荒川水系河川整備計画原案に関する公述

2015年12月21日

荒川河川整備計画原案の問題点(1)

荒川河川整備計画原案の問題点(2)

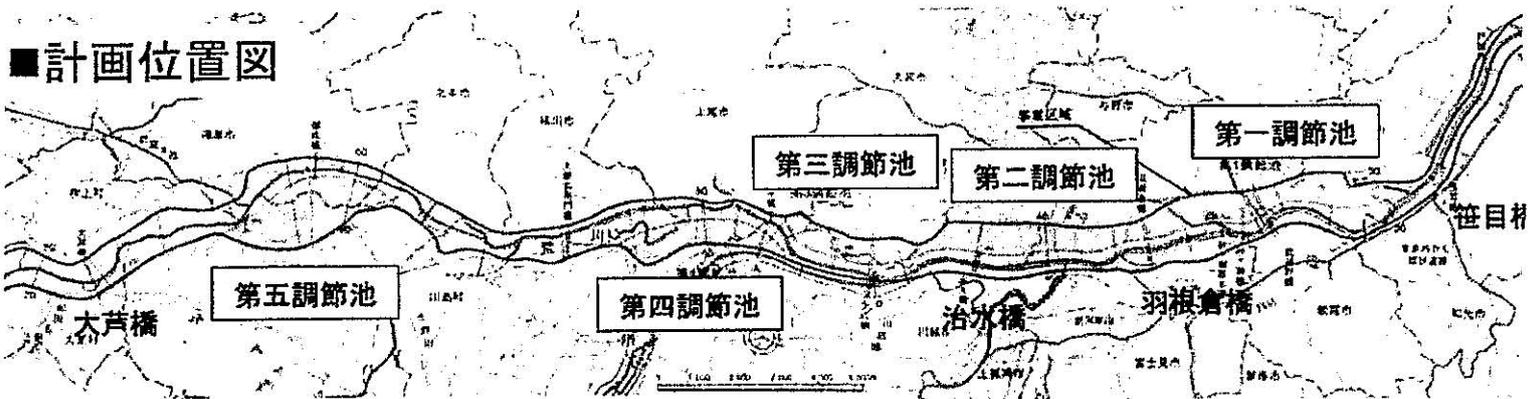
荒川中流部にある荒川特有の広大な河川敷は、約 70 年前の蛇行形状を残す旧流路と湿地が残されていて、ミドリシジミの食草であるハンノキ等の河畔林も形成され、多様な水生植物や両生類・魚類等の生息・生育の場となっている。

この荒川中流部の河川敷に下図のとおり、五つの調節池をつくる構想があった。そのうち、第一調節池がダム建設事業（荒川第一調節池総合開発事業）として進められ、1997 年度に完成した。

洪水調節池化は二つの面で自然に大きな影響を与える。一つは調節池化の工事で大規模な掘削が行われること、もう一つは洪水調節池の完成後は、よほど大きな洪水が来た時しか、越流堤から洪水が入らなくなり、乾燥化が徐々に進行することである。現在の河川敷は洪水時に水浸しになることにより、湿地特有の豊かな生物相が維持されてきたが、洪水調節池になれば、その条件が失われてしまう。

小松川「スーパー堤防」は、窪地が混在した不揃いのスーパー堤防になる。

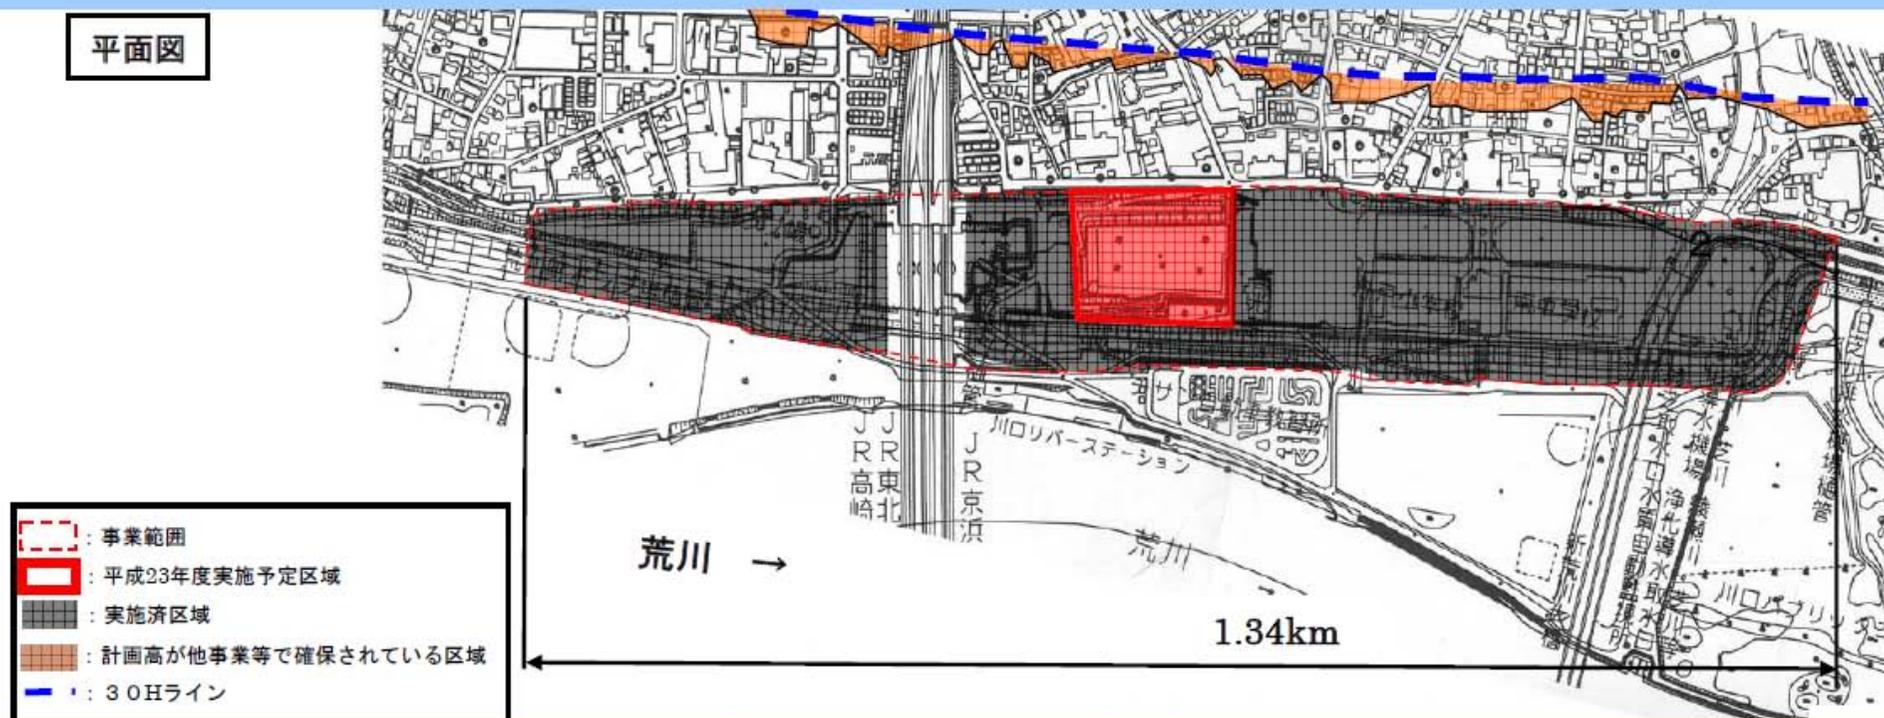
未整備の場所を多く残したまま、整備がストップ

未整備箇所はスーパー堤防の工事が実質的にないに等しい。

それで、スーパー堤防としての機能を担えるのか？

江戸川・妙典地区(完成地区)

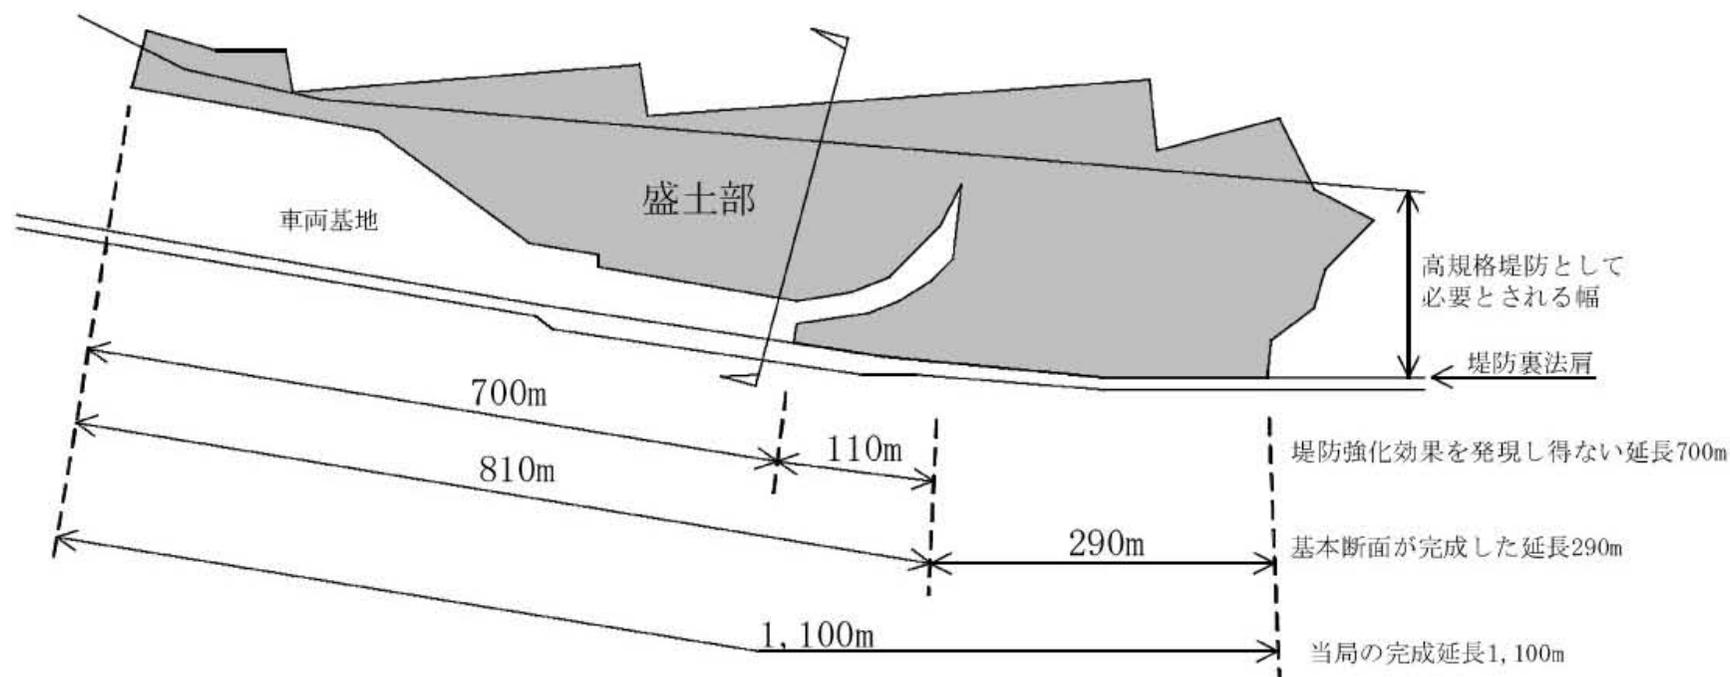
江戸川の妙典地区は、平成4年度に事業着手し、10年度に基本断面が完成したとして完成地区とされ、完成延長は1,100mであるとされている。

しかし、下図のとおり、基本断面が完成しているのは290mであり、残りの810mは地下鉄の車両基地部分について盛土が行われておらず、また、このうち700mは、通常堤防と接していないため断面の拡幅が行われておらず、堤防強化効果を発現し得ない状況となっていた。

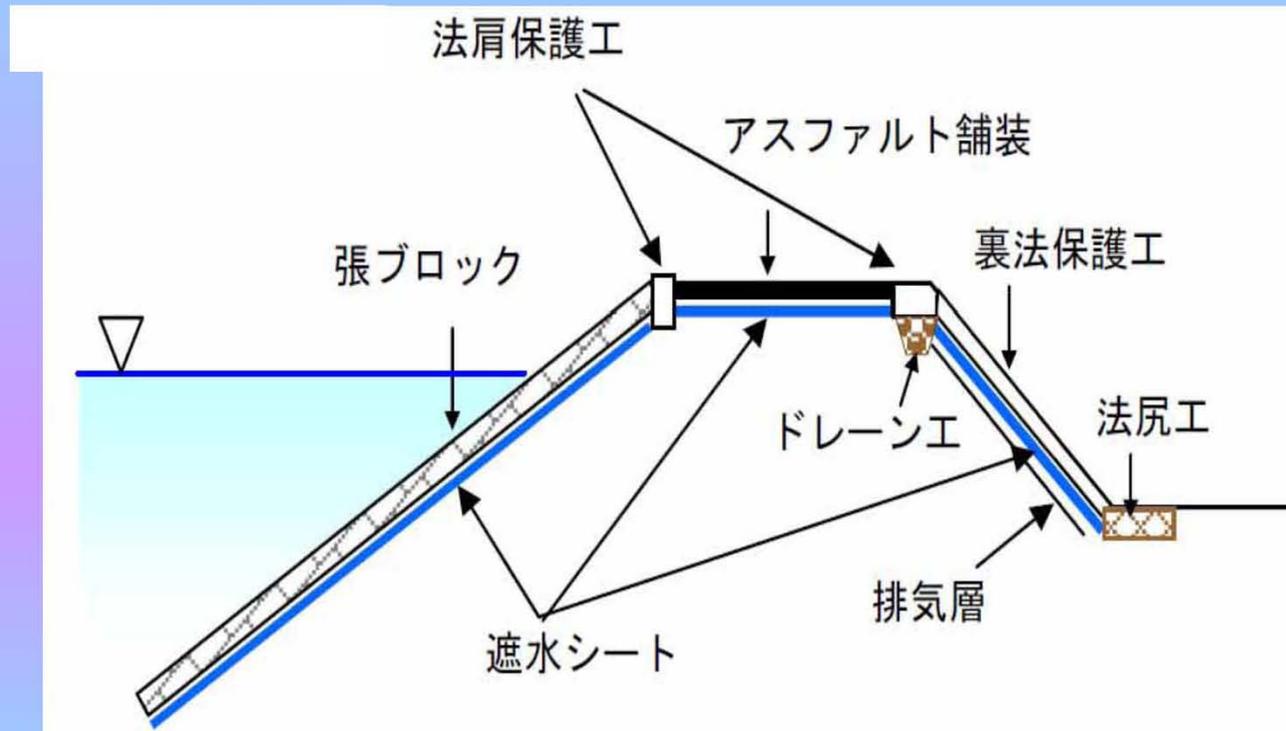
荒川のスーパー堤防の計画 52km
そのうち、50kmが未整備と仮定すれば、

$2500\text{万円} \times 50\text{km} = 1\text{兆}2500\text{億円}$

そのように超巨額の公費を荒川下流部だけに投入することは無理。

荒川のスーパー堤防の計画は絵に描いた餅に過ぎない。

■計画位置図

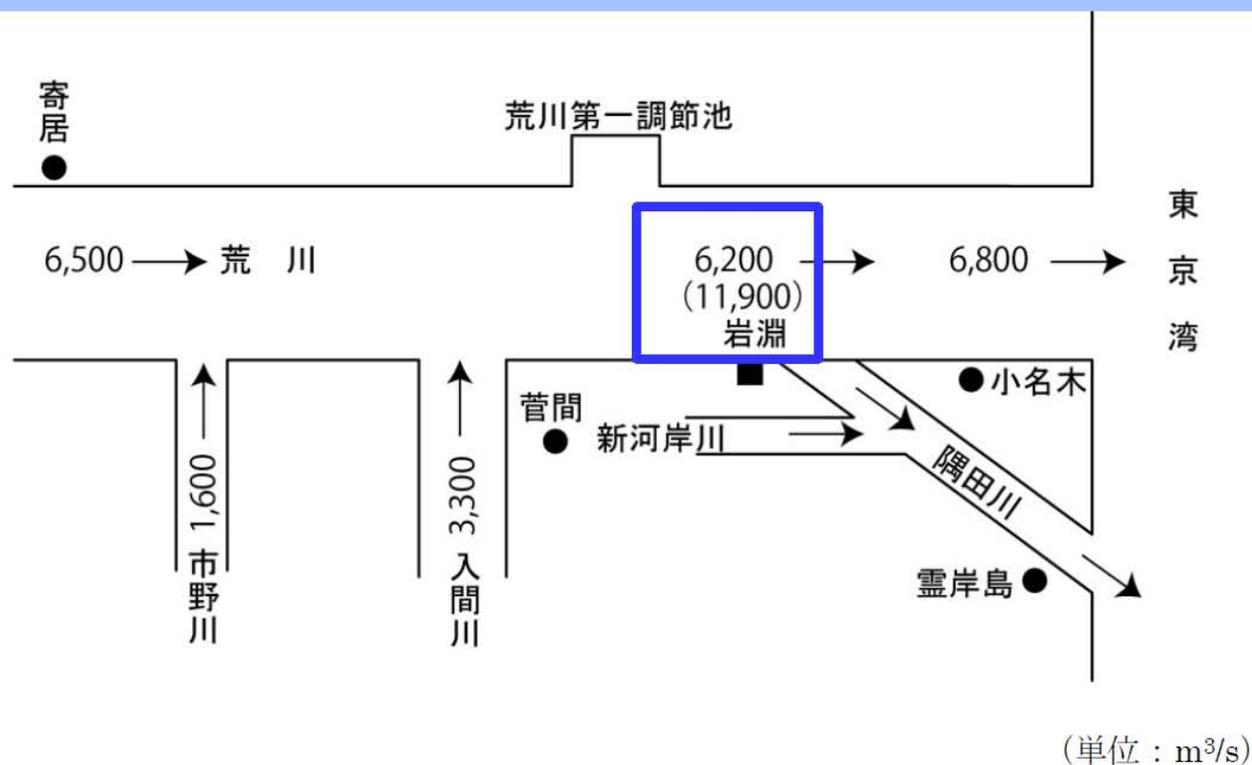
この荒川中流部の河川敷に下図のとおり、五つの調節池をつくる構想があった。そのうち、第一調節池がダム建設事業(荒川第一調節池総合開発事業)として進められ、1997年度に完成した。

今回の原案は、上記の構想のうち、第二、第三、第四調節池を治水目的で造ろうというものである。

洪水調節池化は二つの面で自然に大きな影響を与える。一つは調節池化の工事で大規模な掘削が行われること、もう一つは洪水調節池の完成後は、よほど大きな洪水が来た時しか、越流堤から洪水が入らなくなり、乾燥化が徐々に進行することである。現在の河川敷は洪水時に水浸しになることにより、湿地特有の豊かな生物相が維持されてきたが、洪水調節池になれば、その条件が失われてしまう。

図 4-1 荒川整備計画流量図

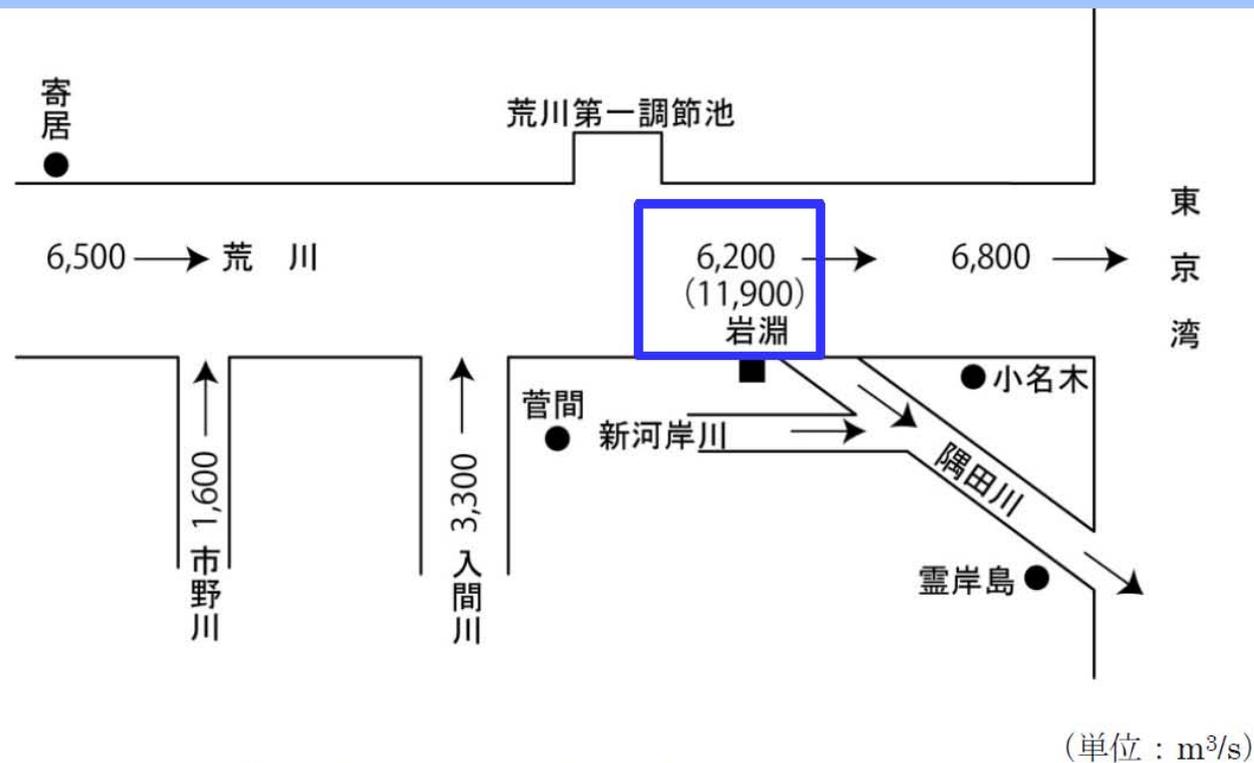
荒川においてその後、最も大きな洪水流量は1999年8月洪水の7,650m³/秒(岩淵地点)であるから、河川整備計画の目標流量は8,000m³/秒とすれば十分ではないかと考えられる。

今回の原案による洪水調節後の目標流量は $6,200\text{m}^3/\text{秒}$ であるから、滝沢、浦山、二瀬ダム、荒川第一調節池によって $1,800\text{m}^3/\text{秒}$ のカットを行うことは容易と考えられる。したがって、目標流量を現実的な洪水流量にすれば、荒川調節池の増設による洪水調節は無用のものとなる。
